**ГОСТ 11674—75**

ТРАКТОРЫ ГУСЕНИЧНЫЕ.  
БОЛТЫ БАШМАКА ГУСЕНИЦЫ

Изменение № 2 ГОСТ 11674—75 Тракторы гусеничные. Болты башмака гусеницы

Черт. 1

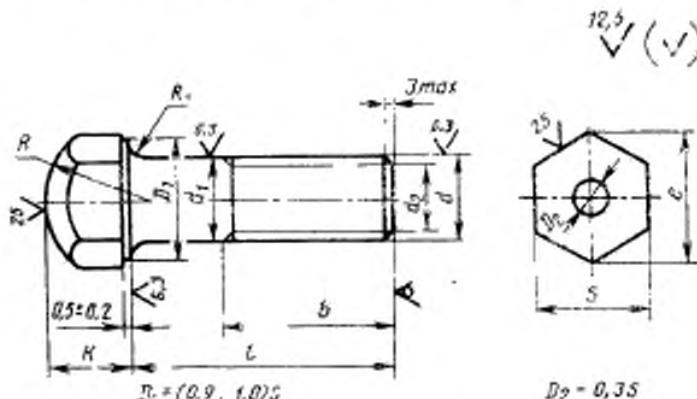
Пункт 11. Чертеж 1 заменить новым (вариант исполнения исключить):

Примечание.  $d_2$  — внутренний диаметр резьбы.
